# 江东新区·椰青园S01地块

## 方案设计变更文本

2024.07

中国建筑西南设计研究院有限公司

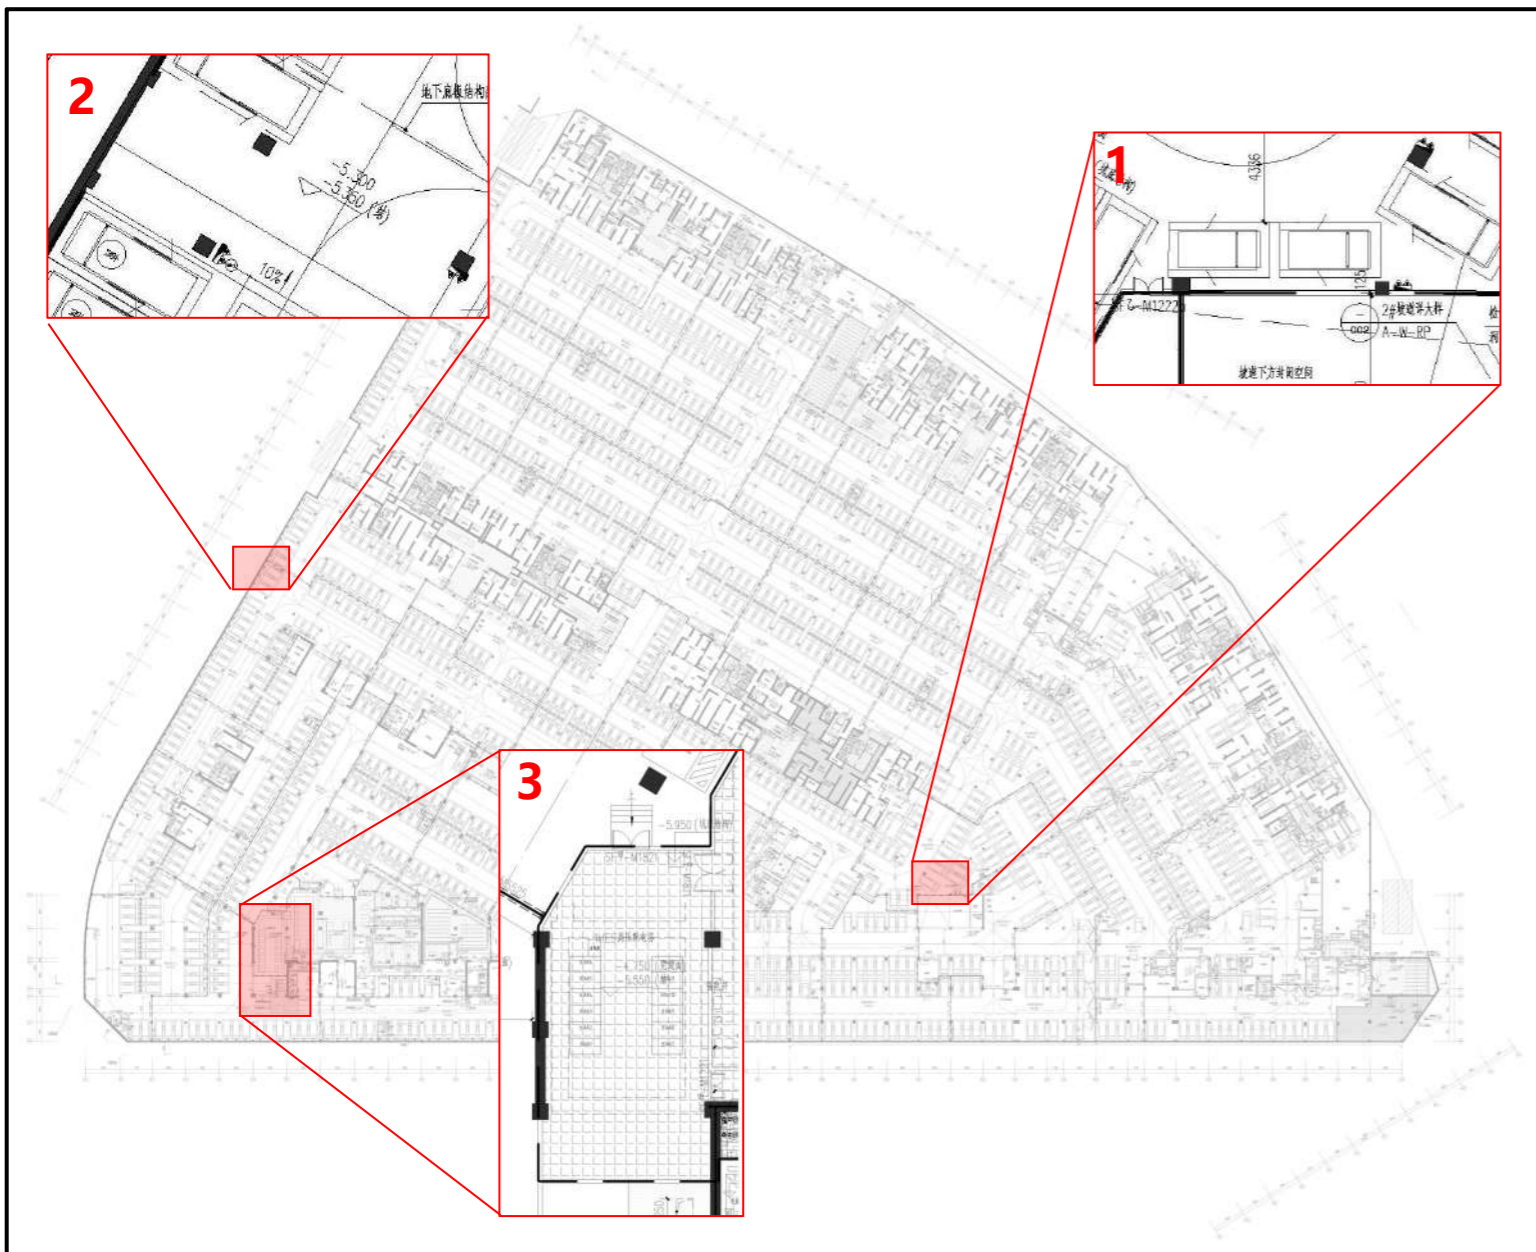
根据中国南方电网审图意见，在6#商业楼增加配置开闭所93.99m<sup>2</sup>。为补充损失商业量以满足土地证对商业占比要求，调整7#楼一层的文化活动站及老年日间照料中心为商业，修改后文化活动站面积变更为491.08m<sup>2</sup>，减少72.30m<sup>2</sup>。老年日间照料中心面积变更为558.09m<sup>2</sup>，减少49.20m<sup>2</sup>。公共配套面积变更为2107.50m<sup>2</sup>，减少27.51m<sup>2</sup>。商业面积变更为38308.57m<sup>2</sup>，增加27.51m<sup>2</sup>。因住宅子项变更，屋顶机房面积变更为2123.65m<sup>2</sup>，增加19.00m<sup>2</sup>。架空层面积变更为3616.64m<sup>2</sup>，减少58.35m<sup>2</sup>。地上不计容积率建筑面积变更为5740.29m<sup>2</sup>，减少39.35m<sup>2</sup>。其他项面积变更为865.65m<sup>2</sup>，减少21.40m<sup>2</sup>。便民设施面积变更为108.79m<sup>2</sup>，减少9.57m<sup>2</sup>。小区配套用房面积变更为814.90m<sup>2</sup>，减少9.57m<sup>2</sup>。住宅建筑面积变更为131063.29m<sup>2</sup>，减少340.53m<sup>2</sup>。地上计入容积率建筑面积变更为173159.91m<sup>2</sup>，减少371.50m<sup>2</sup>。地上建筑面积变更为178900.20m<sup>2</sup>，减少410.85m<sup>2</sup>。规划总建筑面积变更为229141.20m<sup>2</sup>，减少410.85m<sup>2</sup>。商业机动车位变更为333个，增加2个。机动车位变更为1277个，增加2个。

# 地下室平面对比

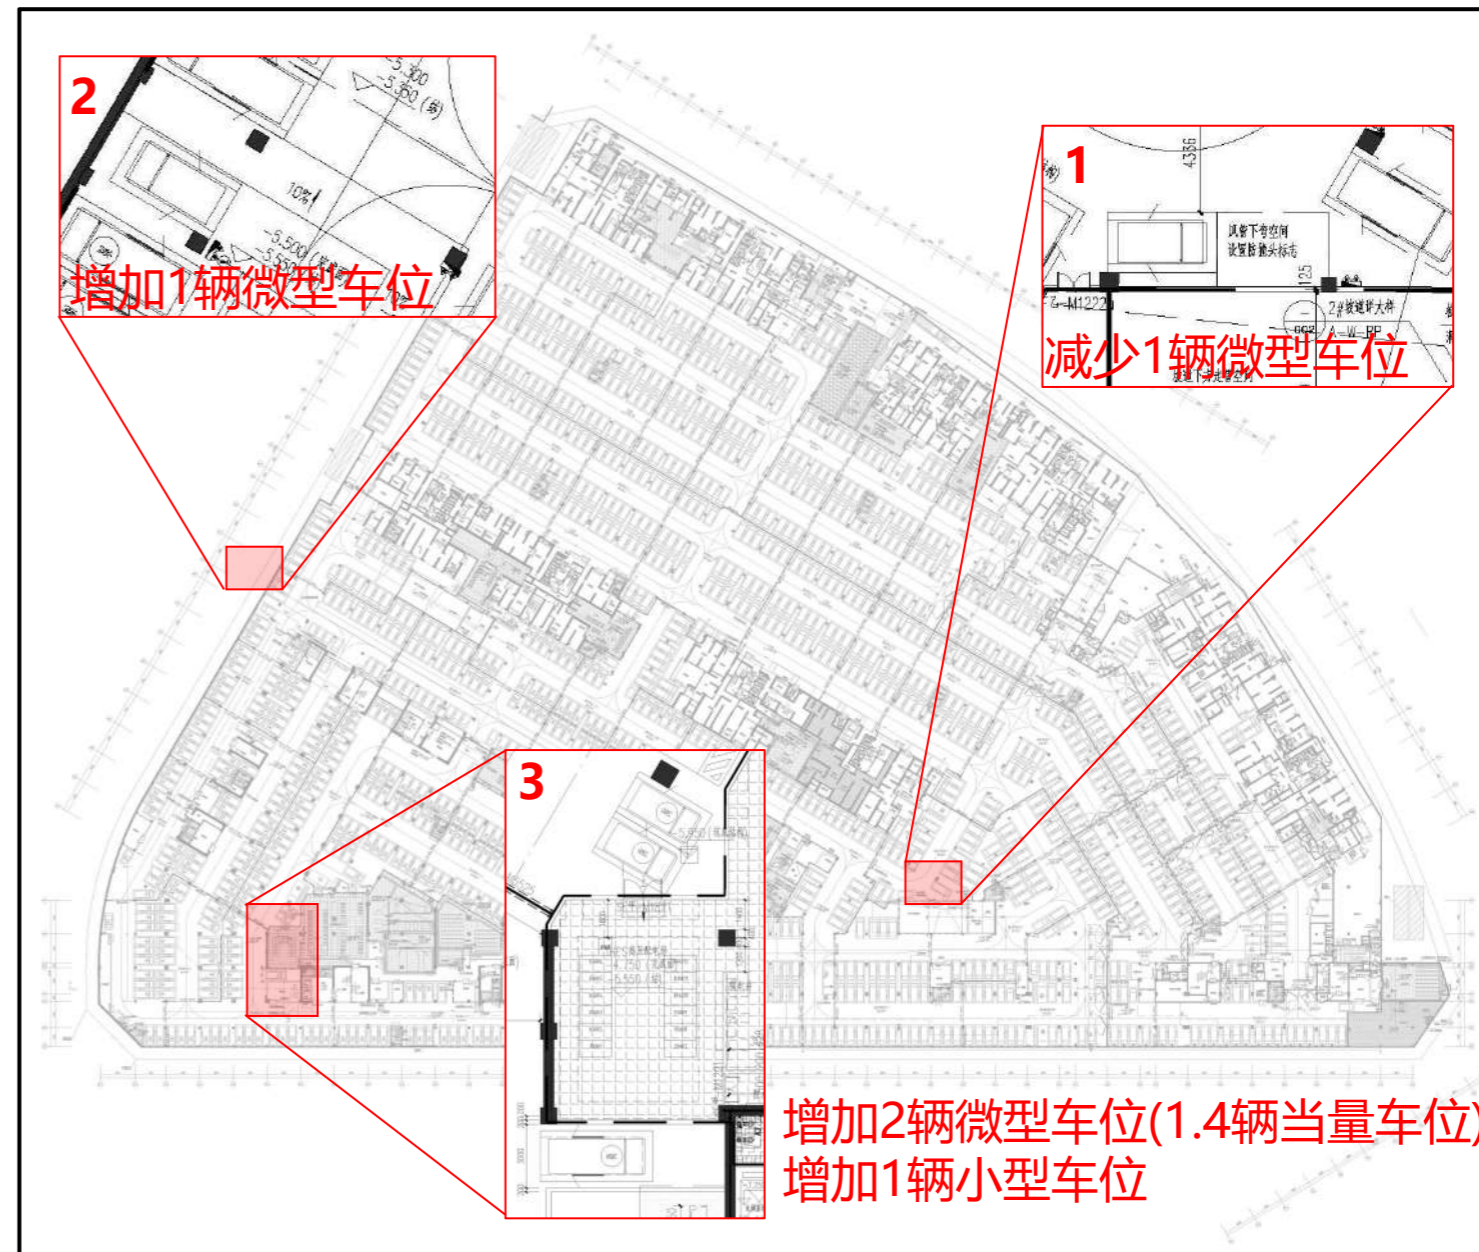
- 1、根据BIM管综减少1辆微型车位。
  - 2、调整地下室高差坡度线，找补1辆微型车位。
  - 3、根据供电部门意见减小高低压配电房，增加2辆微型车位，增加1辆小型车位。
- 调整后地下室机动车位数为1277辆，其中住宅部分为944辆，商业部分为333辆。

**修改说明：**  
根据BIM管综和供电部门意见修改，增加车位。

1号楼一层平面对比

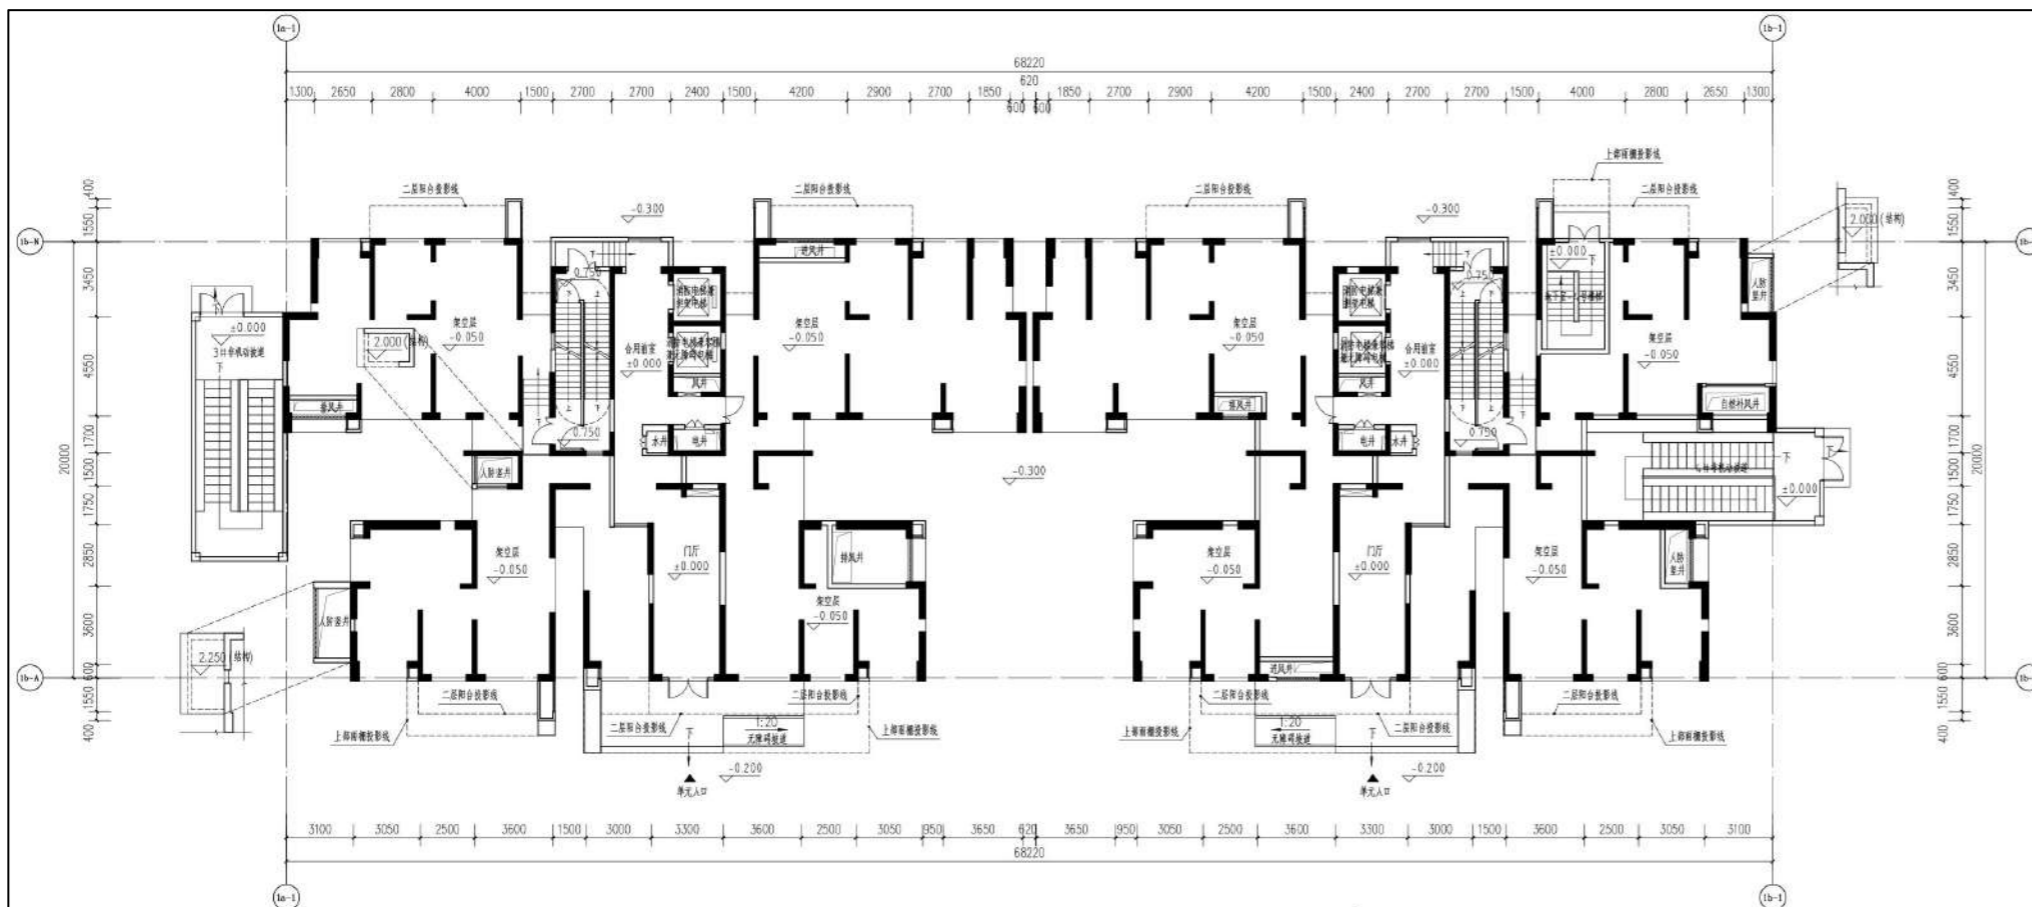
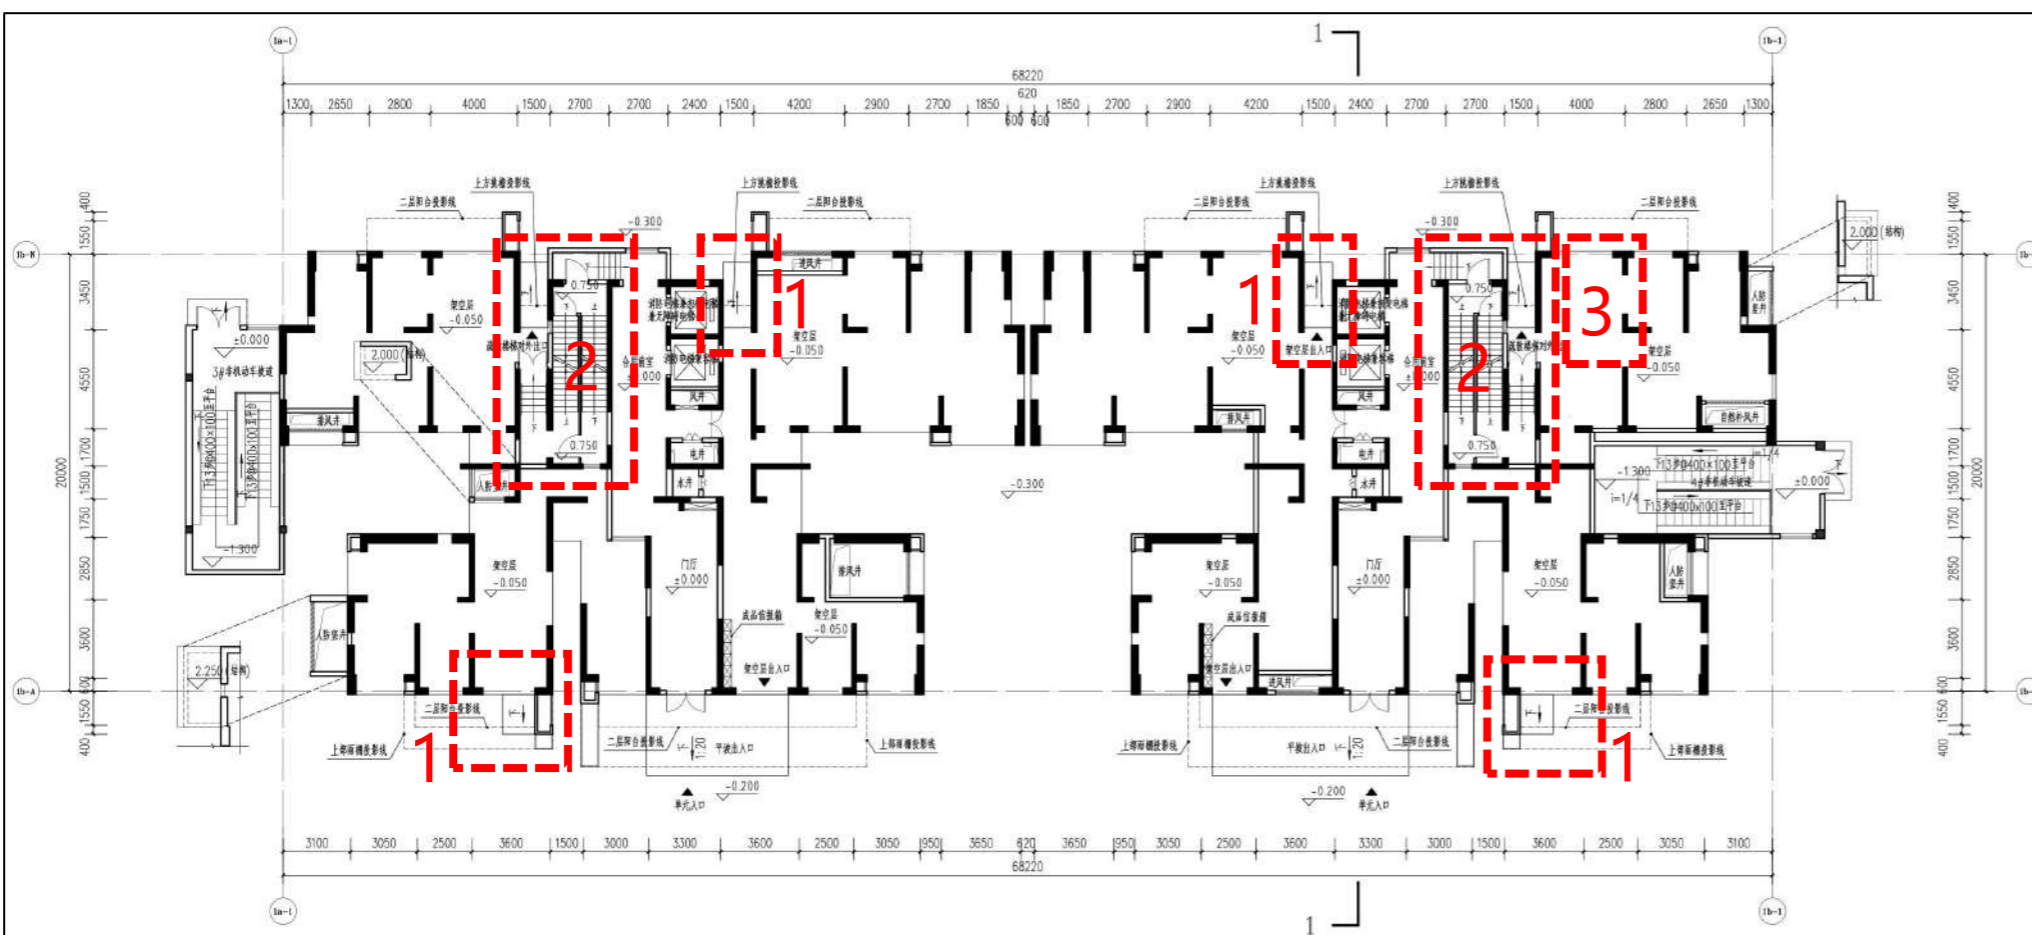
- 1. 补充表达架空层出入口;
- 2. 剪刀楼梯间通向室外的疏散门调整;
- 3. 取消原地下室-4号楼梯。

2号楼一层平面对比

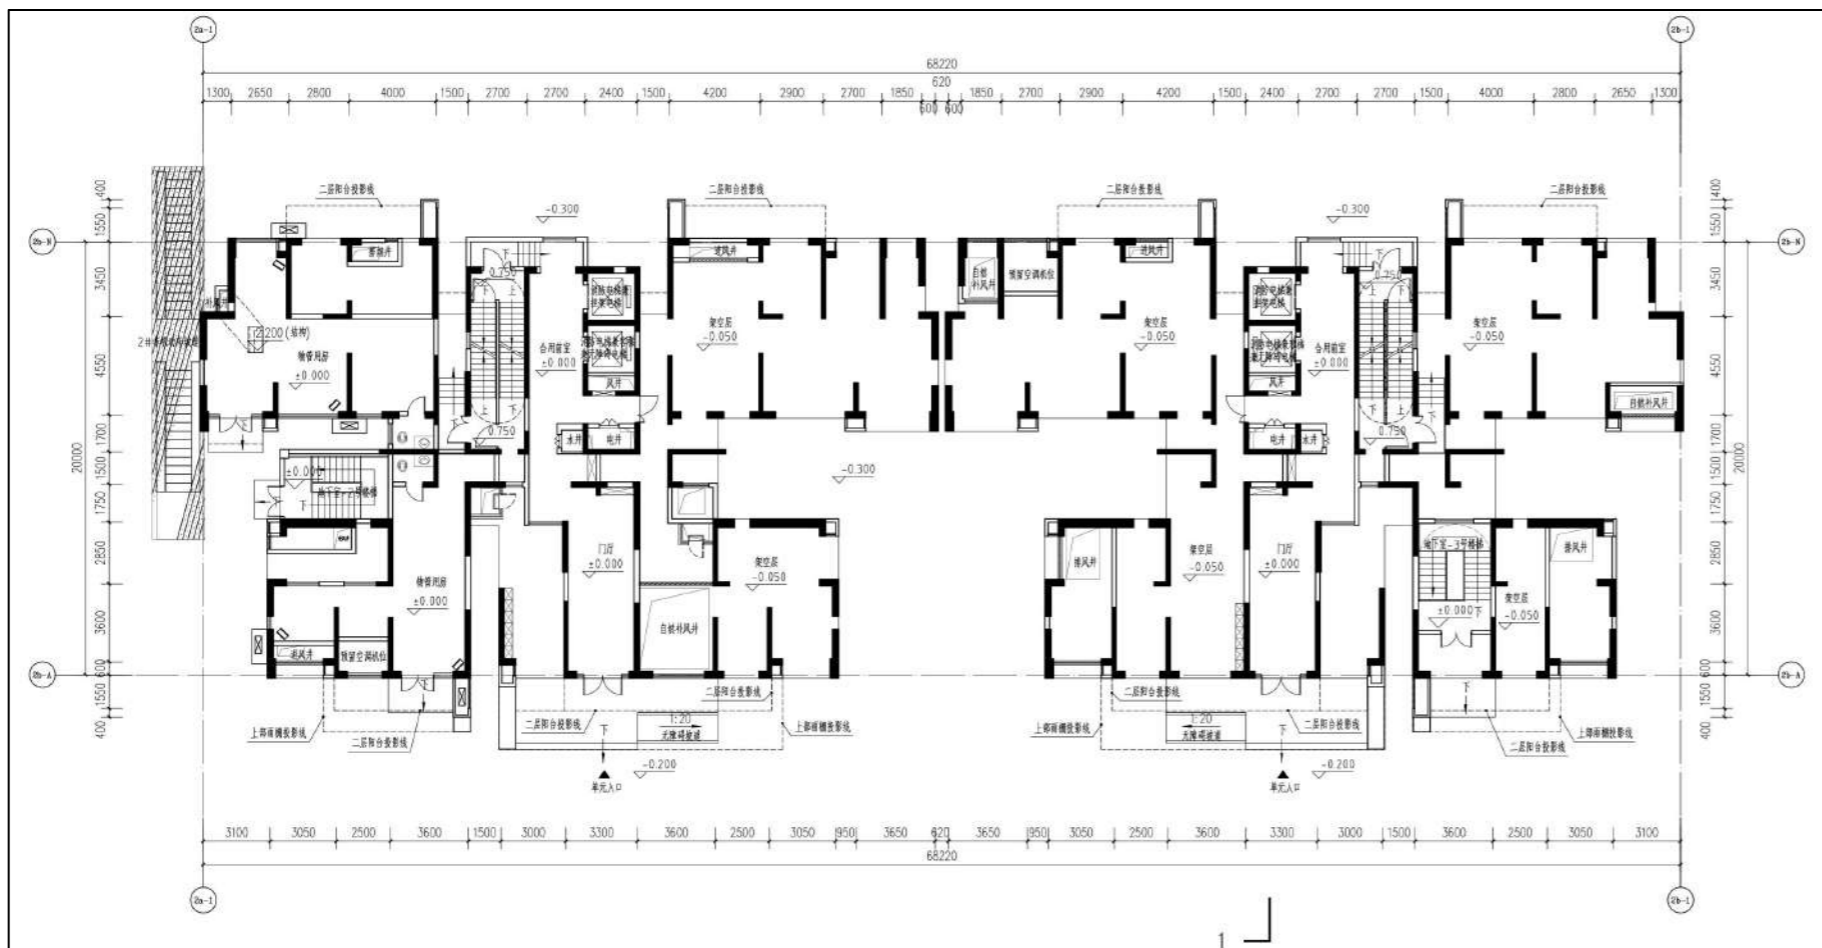
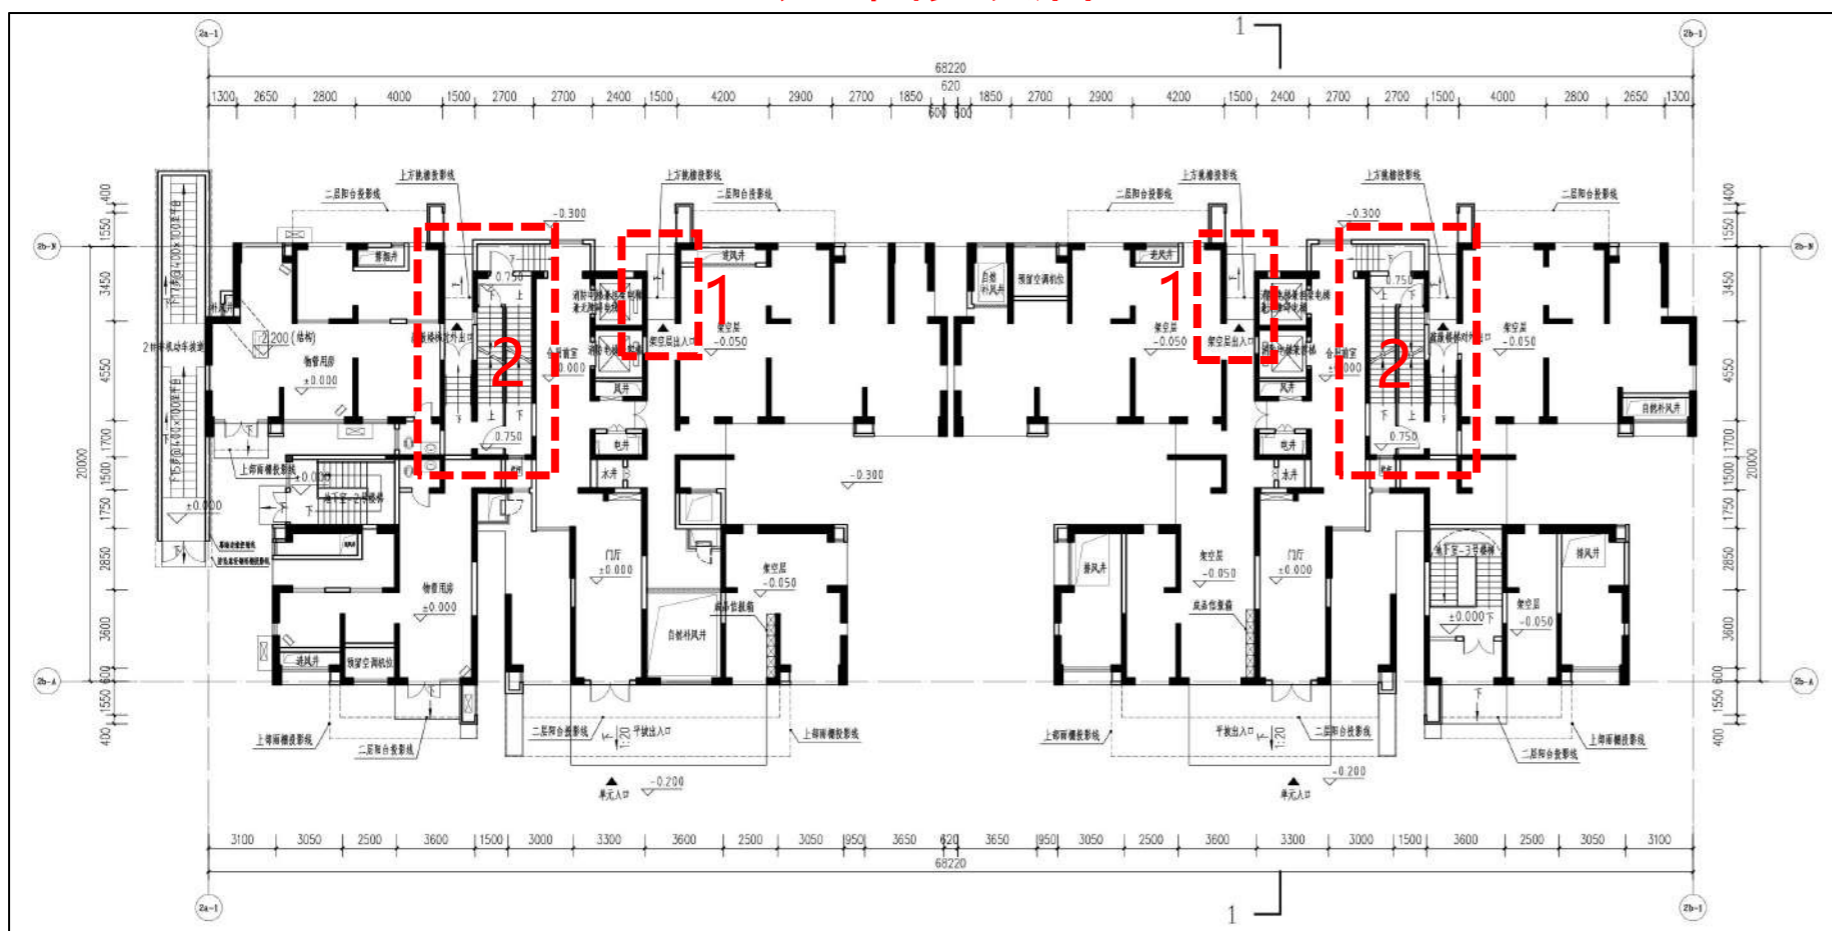
- 1. 补充表达架空层出入口;
- 2. 剪刀楼梯间通向室外的疏散门调整。
